Für eine 3. Beteiligung zum RPD vorgesehene Änderungen

Hier: Änderungen der Windenergiebereiche im Vergleich zur Fassung gemäß Regionalratsbeschluss vom 23.06.2016

Ä3BT-W-Mönchengladbach Nr. 02

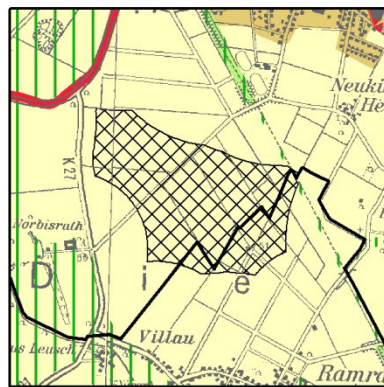
Nordöstlich des bisher geplanten Windenergiebereichs Mön_WIND_005 ist aufgrund des neuen Bedarfsplans für die Bundesschienenwege ein neuer Schienenweg im Regionalplan darzustellen. Daraus ergibt sich ein Abstandserfordernis für den Windenergiebereich gemäß Kap. 7.2.15. Anlage 1 W.R.13 der Begründung zum 2. Entwurf. Dieses wurde bei der geänderten Darstellung entsprechend umgesetzt und der Bereich 005 im Nordosten etwas verkleinert in 005-A (005-B fällt weg).

Ä3BT-W-KÜ-Grevenbroich – Rommerskirchen Nr. 01

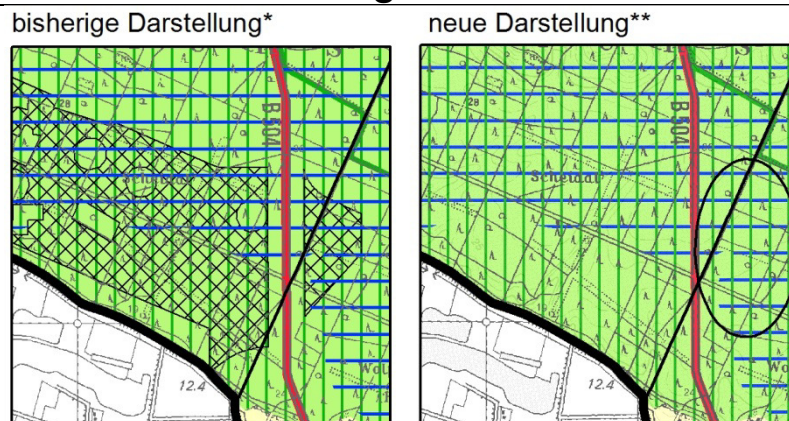
Die Planänderung (Streichung von Grev_WIND_003 und Rom_WIND_022-A) ergibt sich aus einem Bündel von Argumenten, die alleine nicht tragen würden, aber in der Summe schon:

- Es ist innerhalb des Stadtgebietes von Grevenbroich und auch des Gebietes von Rommerskirchen unter Einbeziehung des Umfeldes einer der landschaftlich hochwertigsten Standorte.
- Umgebend sind gleich mehrere kurlandschaftlich und historisch wertvolle Gebäude und Bereiche (Schloss, Kloster, Haus Horr, Hofanlagen, Bahndamm) vorhanden, die in ihrer Wahrnehmung gestört werden würden.
- In diesem Kontext wird auch auf die bereits in der 2. Fassung der Begründung vermerkte sehr kritische Stellungnahme des Landschaftsverbandes Rheinland vom 27.03.2015 zu „Windenergiebereichen südlich Neukirchen“ verwiesen (wenngleich sich diese auf den noch etwas größeren Windenergiebereich dort aus der 1. Beteiligung bezog).

- Es ist ein Raum mit starker Erholungsnutzung.
- Es besteht keine nennenswerte Vorbelastung.
- In Grevenbroich sind in Relation zum kommunalen Gebiet relativ viele Bereiche vorgesehen und es gäbe kaum größere Bereiche im Osten rund um die zentralen Ortslagen, von denen WEA nicht deutlich wahrnehmbar wären.

Auf die durch die Streichung von Grev_WIND_003 und Rom_WIND_022-A prinzipiell (da Wegfall des Streichungsgrundes der 2.500 m zu Grev_WIND_003 gemäß der Sonderregelung in Kap. 7.2.15.3.10 der Begründung, 2. Fassung) denkbare Darstellung von Flächen rund um Muchhausen (Grev_WIND_004, Rom_WIND_001, Rom_WIND_026) nördlich der L69 wurde ebenfalls verzichtet. Gründe dafür sind, dass die L69 hier eine klare Zäsur darstellt und auch hier Rücksicht genommen werden soll auf die kulturlandschaftlich wertvolleren Bereiche (Hofanlagen wie Haus Busch, Kloster, Schloss, Bahndamm) und die dortige Erholungsnutzung. Auch gilt hier entsprechend, dass dort keine nennenswerte Vorbelastung besteht und in Grevenbroich in Relation zum kommunalen Gebiet relativ viele Bereiche vorgesehen sind. Zudem gäbe es bei einer Nutzung des Raumes nördlich der L69 kaum größere Bereiche im Osten des Stadtgebietes rund um die zentralen, großen Ortslagen, von denen WEA nicht deutlich wahrnehmbar wären.

Ä3BT-W- KÜ-Goch – Kranenburg Nr. 01

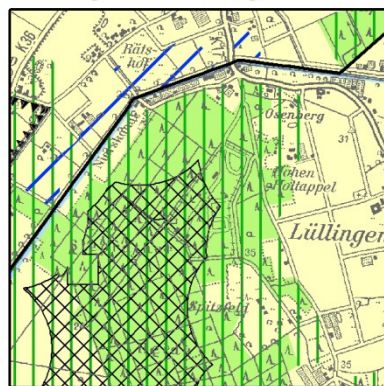
Die Windenergiebereiche Goc_WIND_003-A und Kra_WIND_010 werden gestrichen gegenüber dem Stand aus der 2. Beteiligung. Dies ergibt sich aus einem Bündel mehrerer Argumente:

- Es besteht weit überwiegend eine Lage in einer Wassergewinnung mit erhöhten Nitratwerten (ca. zwischen 20 und 30 mg Nitrat/l). Weitere entsprechende Risiken durch Standorte im Wald (Inanspruchnahme von Waldböden hierfür besonders kritisch) sollen im Sinne des Vorsorgeansatzes – in einer Gesamtbetrachtung zusammen mit den nachstehenden sonstigen thematischen Gründen gegen das Vorhaben – vermieden werden, auch wenn die Effekte durch WEA-Errichtungen – bei Nutzung aller sachgerechten Minderungsmöglichkeiten – voraussichtlich gering sein dürften. Denn die dortigen neuen Brunnen der Gewinnung Reichswald (außerhalb der festgesetzten WSG) sind erforderlich um durch Mischung der Wässer mit dem im WSG Reichswald gewonnenen Wasser hinreichend sicher einen Nitratwert unterhalb des Grenzwertes von 50 mg/l einzuhalten.

- Die Belastung des Landschaftsbildes und des Kulturrumes wäre gravierend. Hier ist auch auf eine Landschaftsbildbewertung des LANUV vom Sommer 2016 hinzuweisen, die dem Reichswald insgesamt eine sehr hohe Bedeutung („sehr hoch“) zuschreibt (wenngleich eine innergebietsliche Differenzierung z.B. nach Baumarten fehlt).

- Von besonderer Bedeutung ist zudem, dass der Reichswald das größte zusammenhängende Waldgebiet des Niederrheins ist und aufgrund der Lage auf dem niederrheinischen Höhenzug in Teilen deutlich aus der umgebenden Landschaft herausragt.

- Durch die Streichung werden entsprechende Beeinträchtigungen des grenzüberschreitenden Biotopverbundes vermieden.
- Beeinträchtigungen der Erlebbarkeit der besonderen Geomorphologie des Reichswaldes (insb. im Bereich der Stauchmoräne) werden vermieden.

Ä3BT-W-Geldern Nr. 01

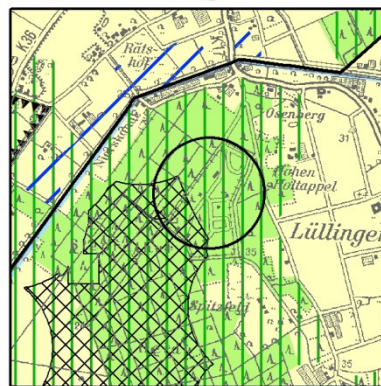
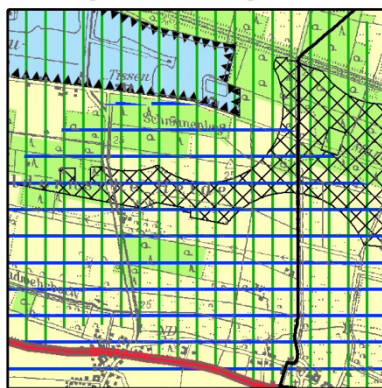
Der Windenergiebereich Gel_WIND_001 wird verkleinert gegenüber dem Stand aus der 2. Beteiligung. Denn gemäß der Mitteilung des Bundesministeriums für Verkehr und digitale Infrastruktur in den Nachrichten für den Luftverkehr vom 19.10.2016 ist grundsätzlich in einem Radius vom 2 km um Pflichtmeldepunkte von einer Gefährdung des an- und abfliegenden Luftverkehrs auszugehen. Auf Basis dessen wird seitens der Regionalplanung keine hinreichend realistische Option mehr für erfolgreiche WEA-Neuzulassungen in dem Bereich von 2 km um den Pflichtmeldepunkt östlich von Gel_WIND_001 gesehen. Der Windenergiebereich war daher entsprechend zu reduzieren (der in der Abbildung weggefallene Bereich wird bezeichnet als Teilbereich Gel_WIND_001-B; der verbleibende Teil ist Gel_WIND_001-A).

Ä3BT-W-Geldern Nr. 02

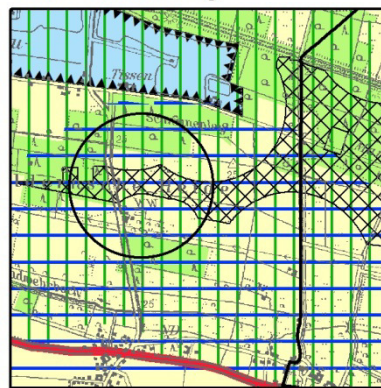
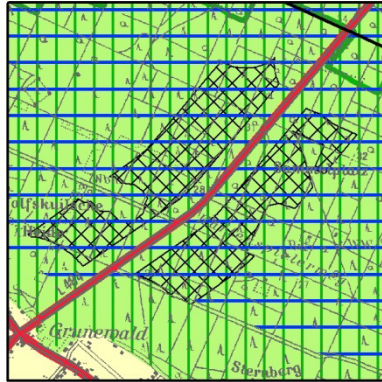
Der Windenergiebereich Gel_WIND_004 wird verkleinert gegenüber dem Stand aus der 2. Beteiligung. Die Reduzierung liegt begründet in dem am Standort nun für Windenergieanlagen vorgesehenen Puffer von 200 m um die bestehende Wasserschutzzone (WSZ) I (der in der Abbildung von Gel_WIND_004 weggefallene Bereich wird bezeichnet als Teilbereich Gel_WIND_004-B und der im RPD-Entwurf verbleibende als Gel_WIND_004-A). Dies dient standörtlich dem vorsorgenden Grundwasserschutz. Damit wird der Schutz z.B. für den Fall von Havarien erhöht, aber es werden auch Belastungen durch Eingriffe in den Untergrund im Nahbereich der Brunnen sinnvoll reduziert.

Ä3BT-W-Goch Nr. 01

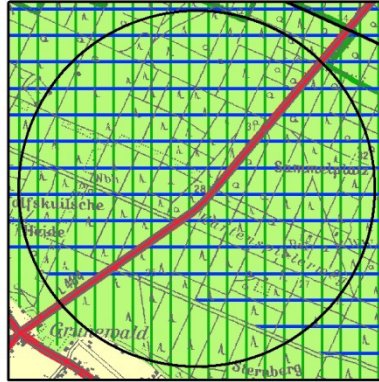
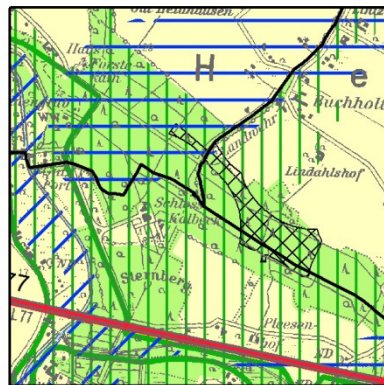
Die Windenergiebereiche Goc_WIND_005 und Goc_WIND_006 werden gestrichen gegenüber dem Stand aus der 2. Beteiligung. Dies ergibt sich aus einem Bündel mehrerer Argumente.

- Die Nitratbelastung ist hier bei der per WSG-VO geschützten Wassergewinnung Reichswald nach Angaben der Höheren Wasserbehörde (Dez. 54 im Hause) bereits in der Nähe des Grenzwertes vom 50 mg/l (zwischen 40 und 50 mg/l). Auch bei den Teilbereichen der zuvor geplanten Windenergiebereiche Goc_WIND_005 und Goc_WIND_006, die westlich der WSZ Reichswald liegen, besteht fast vollständig (bis auf etwas mehr als 1 ha in 006) eine Lage in einer Wassergewinnung mit erhöhten Nitratwerten. Das dortige – etwas weniger belastete Wasser – wird zudem zur Mischung benötigt, um sicher unter 50 mg/l zu sein (siehe oben Aussagen bei Goc_WIND_003-A und Kra_WIND_010). Weitere entsprechende Risiken durch Standorte im Wald (Inanspruchnahme von Waldböden hierfür besonders kritisch) sollen im Sinne des Vorsorgeansatzes – in einer Gesamtbetrachtung zusammen mit den nachstehenden sonstigen thematischen Gründen gegen das Vorhaben – vermieden werden, auch wenn die Effekte durch WEA-Errichtungen – bei Nutzung aller sachgerechten Minderungsmöglichkeiten – voraussichtlich gering sein dürften.

- Die Belastung des Landschaftsbildes und des Kulturräumes wäre gravierend. Hier ist auch auf eine Landschaftsbildbewertung des LANUV vom Sommer 2016 hinzuweisen, die dem Reichswald insgesamt eine sehr hohe Bedeutung („sehr hoch“) zumisst (wenngleich eine innergebietsliche Differenzierung z.B. nach Baumarten fehlt). Zu bedenken ist zudem, dass der Reichswald das größte zusammenhängende Waldgebiet des Niederrheins ist und aufgrund der Lage auf dem niederrheinischen Höhenzug in Teilen deutlich aus der umgebenden Landschaft herausragt.

- Durch den Wegfall werden Beschränkungen für den artenbezogenen Zugang zum zentralen FFH-Gebiet im Reichswald vermieden.
- Beeinträchtigungen der Erlebbarkeit der besonderen Geomorphologie des Reichswaldes werden vermieden.

Ä3BT-W-Goch Nr. 02

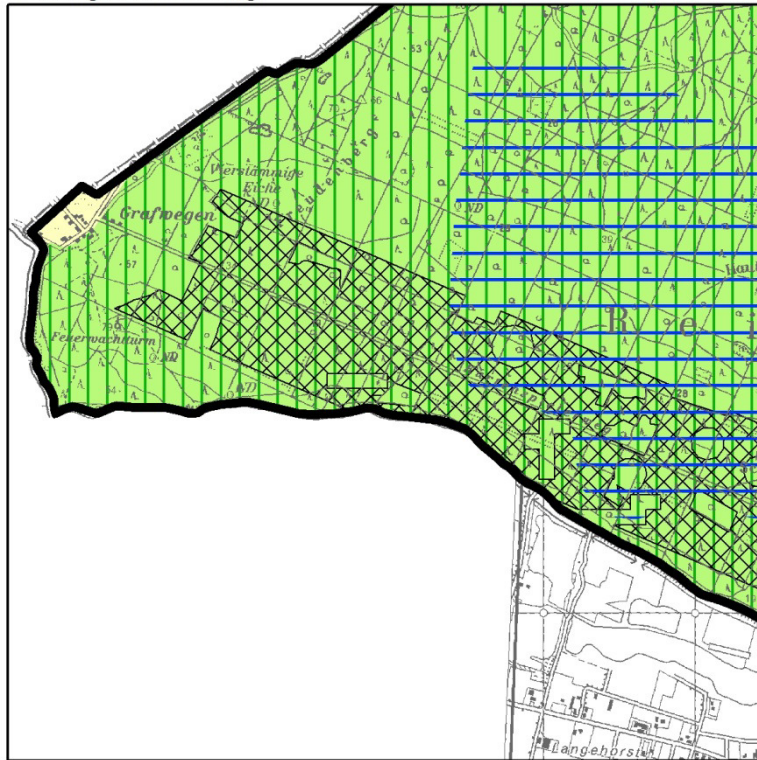
Der Windenergiebereich Goc_WIND_013 wird verkleinert gegenüber dem Stand aus der 2. Beteiligung. Die Reduzierung liegt begründet in dem am Standort nun für Windenergieanlagen vorgesehenen Puffer von 200 m um die Wasserschutzzone I (der in der Abbildung weggefallene Bereich von Goc_WIND_013 wird bezeichnet als Teilbereich Goc_WIND_013-B und der verbleibende kleine Teil als Goc_WIND_013-A). Dies dient standörtlich dem vorsorgenden Grundwasserschutz.

Damit wird der Schutz z.B. für den Fall von Havarien erhöht, aber es werden auch Belastungen durch Eingriffe in den Untergrund im Nahbereich der Brunnen sinnvoll reduziert.

Ä3BT-W-Kranenburg Nr. 01 und Nr. 02

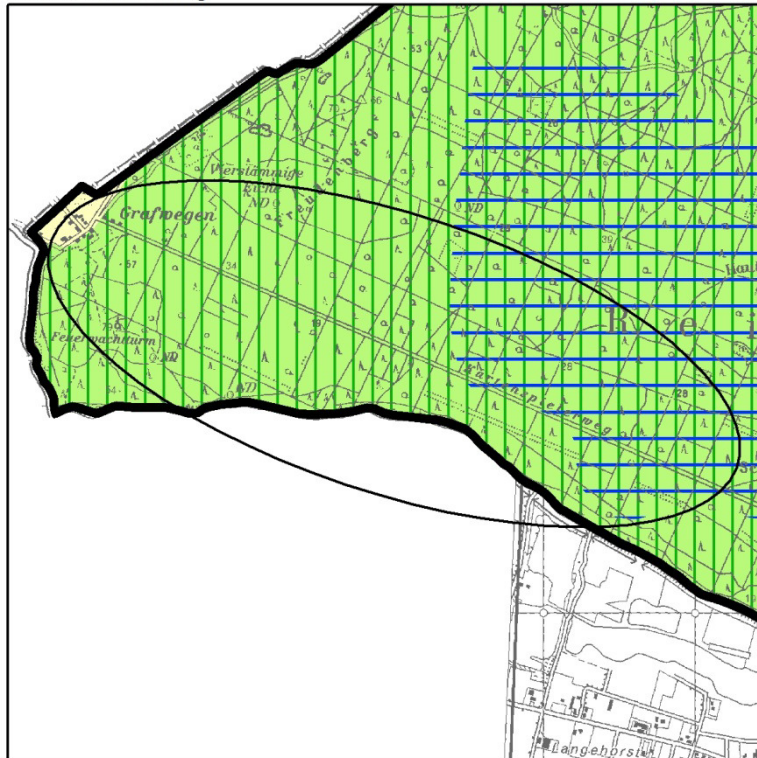
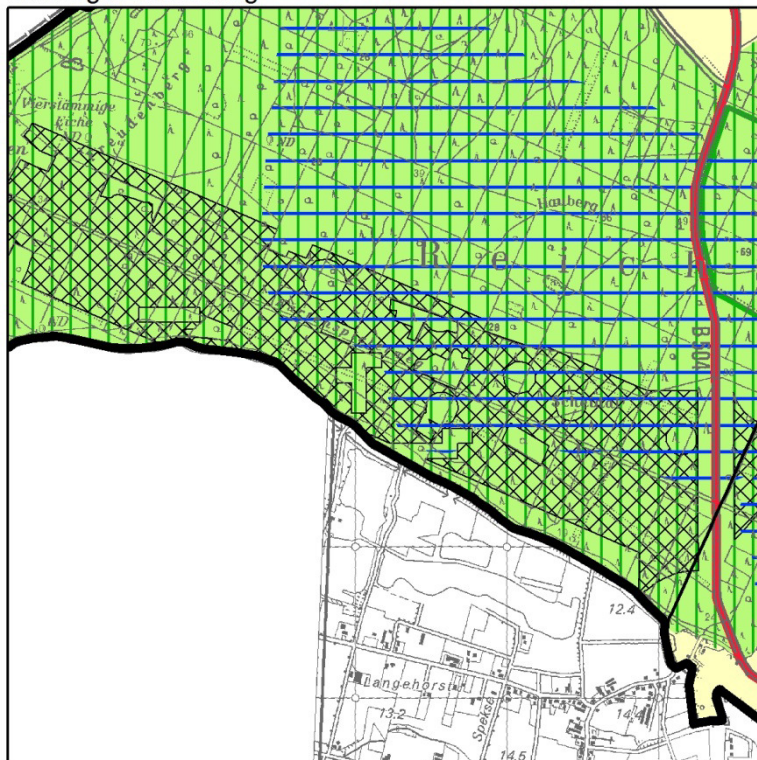
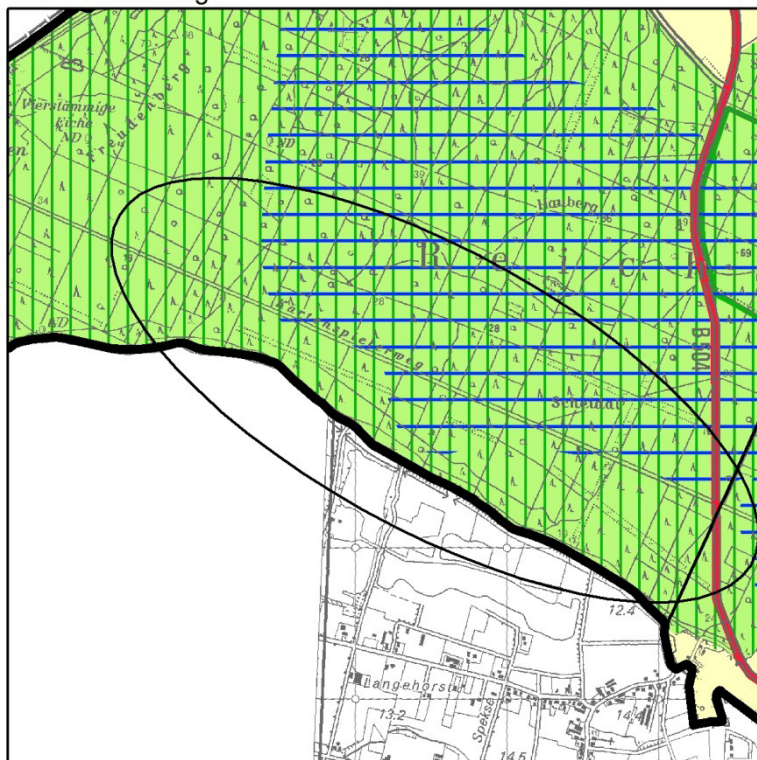
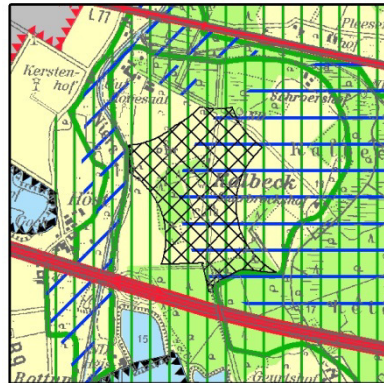
Die Windenergiebereiche Kra_WIND_005-A und Kra_WIND_006 werden gestrichen gegenüber dem Stand aus der 2. Beteiligung.

Der Regionalrat hat sich in der Klausurtagung vom 29.06.2017 bis 30.06.2017 eingehend mit diesem Standort befasst. Prinzipiell wäre sowohl eine Entscheidung für den Windenergiebereich, als auch eine Entscheidung gegen den Standort innerhalb des Abwägungsspielraumes gewesen.

In der Abwägung entscheidet sich der Regionalrat jedoch gegen die Darstellung. Dies ergibt sich aus einem Bündel mehrerer Argumente in summarischer Betrachtung.

- Die Belastung des Landschaftsbildes und des Kulturraumes wäre gravierend. Hier ist auch auf eine Landschaftsbildbewertung des LANUV vom Sommer 2016 hinzuweisen, die dem Reichswald insgesamt eine sehr hohe Bedeutung („sehr hoch“) zuschreibt (wenngleich eine innergebietliche Differenzierung z.B. nach Baumarten fehlt).

- Durch die Streichung werden entsprechende Beeinträchtigungen des grenzüberschreitenden Biotopverbundes vermieden (insb. Ketelwald-NL, Koningsven – De Diepen).

- Es besteht weit überwiegend eine Lage in einer Wassergewinnung mit erhöhten Nitratwerten. Weitere entsprechende Risiken durch Standorte im Wald (Inanspruchnahme von Waldböden hierfür besonders kritisch) sollen im Sinne des Vorsorgeansatzes – in einer Gesamtbetrachtung zusammen mit den nachstehenden sonstigen thematischen Gründen gegen das Vorhaben – vermieden werden, auch wenn die Effekte durch WEA-Errichtungen – bei Nutzung aller sachgerechten Minderungsmöglichkeiten – voraussichtlich gering sein dürften.

- Beeinträchtigungen der Erlebbarkeit der besonderen Geomorphologie des Reichswaldes (insb. im Bereich der Stauchmoräne) werden vermieden.

Ä3BT-W-Weeze Nr. 01

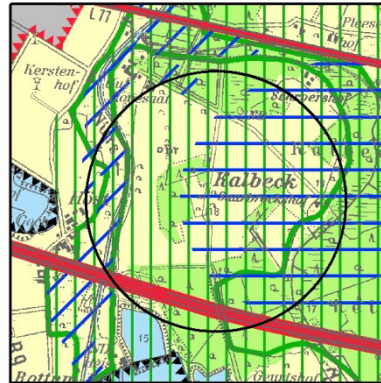
Der Windenergiebereich Wee_WIND_002 wird gestrichen gegenüber dem Stand aus der 2. Beteiligung. Denn gemäß der Mitteilung des Bundesministeriums für Verkehr und digitale Infrastruktur in den Nachrichten für den Luftverkehr vom 19.10.2016 ist grundsätzlich in einem Radius vom 2 km um Pflichtmeldepunkte von einer Gefährdung des an- und abfliegenden Luftverkehrs auszugehen. Auf Basis dessen wird seitens der Regionalplanung keine hinreichend realistische Option mehr für erfolgreiche WEA-Neuzulassungen in dem Bereich von 2 km um den Pflichtmeldepunkt westlich von Wee_WIND_002 gesehen. Der Windenergiebereich war daher zu streichen.

Ä3BT-W-Grevenbroich Nr. 01

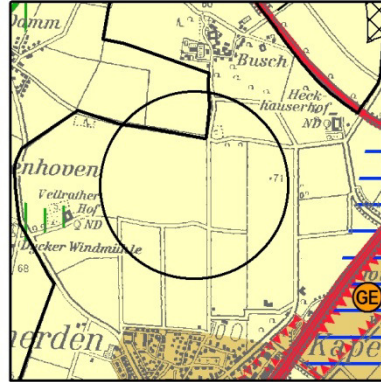
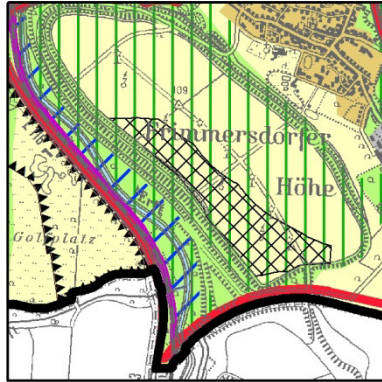
Gründe für die Streichung sind, dass der Bereich (Grev_WIND_001 und Grev_WIND_035) relativ nah an einem nordöstlich gelegenen kommunenübergreifenden Windenergiebereich und dort zum Teil auch bestehenden Anlagen liegt. Aufgrund der Vorbelastung und der Größe hat dieser nordöstliche Bereich Priorität.

Auf Grev_Wind_001 und Grev_Wind_035 soll in Abänderung der bisherigen Bewertung verzichtet werden, damit nicht mit und für einen relativ kleinen Windenergiebereich eine zusätzliche Belastung im nordwestlichen kommunalen Gebiet entsteht. In dieser Entscheidung geht ein, dass rund um die ASB in Grevenbroich weiterhin bereits relativ viele Windenergiebereiche vorgesehen sind und insoweit nur wenige Standorte gegeben sind, von denen aus WEA nicht wahrnehmbar sind. Hier soll die Entscheidung gegen die ohnehin nur wenige WEA zulassenden Bereiche (Flächengröße und Richtfunkthematik; Thema in V-1152-2015-03-26/61-A, V-1152-2016-10-04/53) Grev_Wind_001 und Grev_Wind_035 zur Entlastung in einem landschaftlich werthaltigen Bereich beitragen. Denn z.B. auch das Schloß Dyk und das Kloster Sank Niklas profitieren von dieser Entscheidung – wenngleich das alleine nicht für eine Streichung gereicht hätte.

Ä3BT-W-Grevenbroich Nr. 02

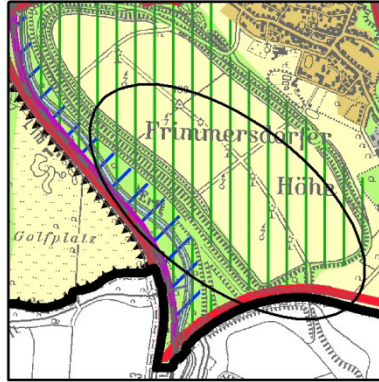
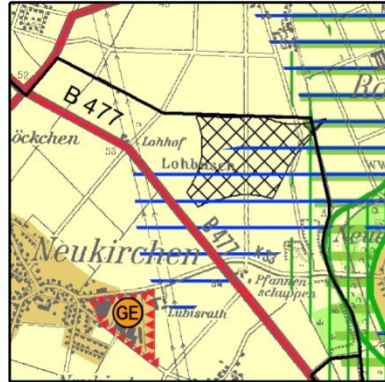
Eine Regionalplandarstellung als Vorranggebiet birgt ggf. Gefahren für den Testfeldbetrieb beim Austausch von WEA, da bei einer BImSchG-Genehmigung nach dem „Windhundprinzip“ ggf. auch Standorte im regionalplanerischen Vorranggebiet aber jenseits der vom Testfeldbetrieb her vorgesehenen Standorte zugelassen werden könnten.

Das würde den Testfeldbetrieb stören und dies soll verhindert werden. Denn der Testfeldbetrieb ist hier gewichtiger (Wertschöpfung und Bedeutung für den generellen Ausbau der Windenergienutzung über den Standort hinaus), als die Argumente, die für eine Darstellung sprechen (u.a. lokale Sicherung der Fläche für Zwecke der klimaschonenden Windenergienutzung per RPD; siehe Kap. 7.2.15 der Begründung zum 2. Entwurf).

Daher wird auf die Darstellung von Grev_WIND_011 und Grev_WIND_037 verzichtet, denn die insoweit unkritischen Bereiche im engeren Bereich des Testfeldes wären unter 10 ha groß und dies ist auf der Ebene der Regionalplanung zu gering (siehe Begründung, die Teil der Unterlagen zur abgeschlossenen 2. Beteiligung war).

Ä3BT-W-Grevenbroich Nr. 03

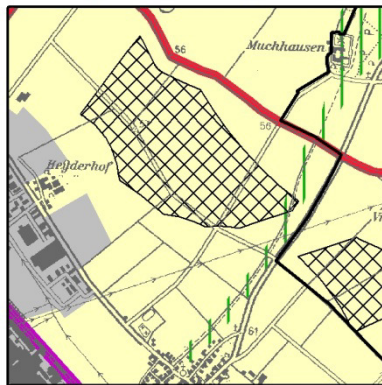
Mit der Streichung werden bzgl. Grev_WIND_036, Grev_WIND_002 und Neu_WIND_002 die Abstände nach Südwesten vergrößert, um a) dem dortigen ASB, der zur 2. Beteiligung vergrößert worden war, Rechnung zu tragen und b) dem nach der Erörterung neu vorgesehenen Sondierungsbereich für ASB (nun auch hier jeweils ein Standardabstand von 800 m Abstand gemäß Kap. 7.2.15 der Begründung, 2. Entwurf; Anlage 1). Gestrichen werden hier die Bereiche Grev_WIND_036 und Grev_WIND_002-B. Es verbleiben Grev_WIND_002-A und der unter einem ha große Bereich Neu_WIND_002.

Ä3BT-W-Grevenbroich Nr. 04

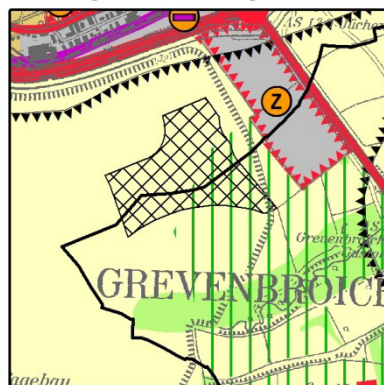
Die Planänderung (Streichung von Grev_WIND_005) ergibt sich aus einem Bündel von Argumenten, die alleine nicht tragen würden, aber in der Summe schon. Sie gelten auch für den weiterhin vorgesehenen Ausschluss von Grev_WIND_026 (Letzterer liegt nordöstlich von Grev_WIND_005 und zugleich südlich L69), der ansonsten aufgrund des vorstehend bereits begründeten Wegfalls von Grev_WIND_003 (südlich Neukirchen) darstellungsfähig gewesen wäre (aufgrund der 2.500 m Mindestabstand-Sonderregelung gemäß Kap. 7.2.15.3.10 der Begründung, 2. Fassung):

Hierzu ist einleitend anzumerken, dass es aufgrund von Hinweisen der Stadt in der Erörterung in Erkrath Mitte Mai 2017 bzgl. der Thematik von Vorbelastungen im Bereich Barrenstein eine erneute Abstimmung mit dem Dezernat 53 der Bezirksregierung Düsseldorf gab – das wiederum auch das LANUV kontaktierte (siehe in diesem Kontext auch Piorr, 2011b gemäß der Literaturliste in der RPD-Begründung, 2. Entwurf). Seitens des Dezernates 53 wurde Folgendes kommuniziert (Mail vom 01.06.2017):

Im Ergebnis wurde seitens der Regionalplanungsbehörde zunächst ein Abstand von 1.100 m vorgesehen zum Immissionsort an der K10 südwestlich des Sportplatzes und zu den nördlichsten in FNP-Bauflächen gelegenen Wohngebäuden von Barrenstein.

Diese möglichen Erweiterungen – über bestehende GIB und GIB-Sondierungsbereiche hinaus – könnten, angesichts des höheren landschaftsräumlichen Wertes nördlich der L69, der Vorbelastung südlich der L69 (Belastungsbündelung) und der Vorteile räumlich eng zusammengehöriger Betriebsabläufe, sinnvoller Weise nur südwestlich der L69 liegen und dort in oder in kritischer Nähe zu den zuvor noch verbliebenen Bereichen von Grev_WIND_005 und Grev_WIND_026.

Zudem gäbe es bei einer Nutzung des Raumes kaum größere Bereiche im Osten des Stadtgebietes rund um die zentralen, großen Ortslagen, von denen WEA nicht deutlich wahrnehmbar wären. Speziell die Bewohner der Siedlungsbereiche nördlich und westlich von Grev_WIND_005 und Grev_WIND_026 und der bestehenden GIB-Nutzungen wären zudem über resultierende WEA und bestehende bedeutenden GIB-Nutzungen kurz- bis mittelfristig relativ hohen visuellen Belastungen und freiraumbezogenen Einschränkungen ausgesetzt.

Ä3BT-W-Grevenbroich Nr. 05

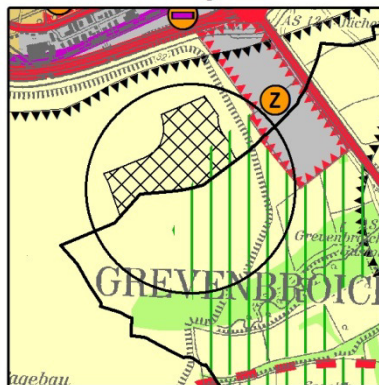
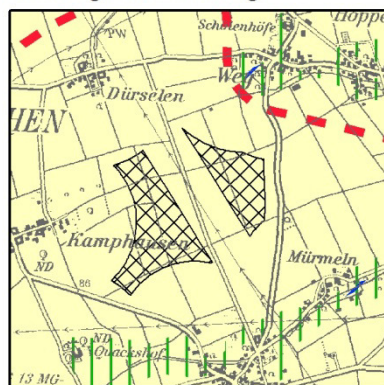
Immissionsmöglichkeiten mit Blick auf südöstlich in Grevenbroich und nördlich in Jüchen gelegene Wohnnutzungen ausschöpfen. Weitere WEA in Grev_WIND_031-A würden diese Situation verschärfen – wie auch im Beteiligungsverfahren thematisiert wurde. Dies ist besonders kritisch mit Blick auf den östlich gelegenen GIB-Z, denn so wären die Nutzungsmöglichkeiten dort bezogen auf Immissionsmöglichkeiten entsprechend eingeschränkter.

Hinzu kommt, dass langfristig gedacht eine etwaige Südwesterweiterung des GIB-Z eine direkte Flächenkonkurrenz mit den Windenergiebereichsflächen bedeuten würde.
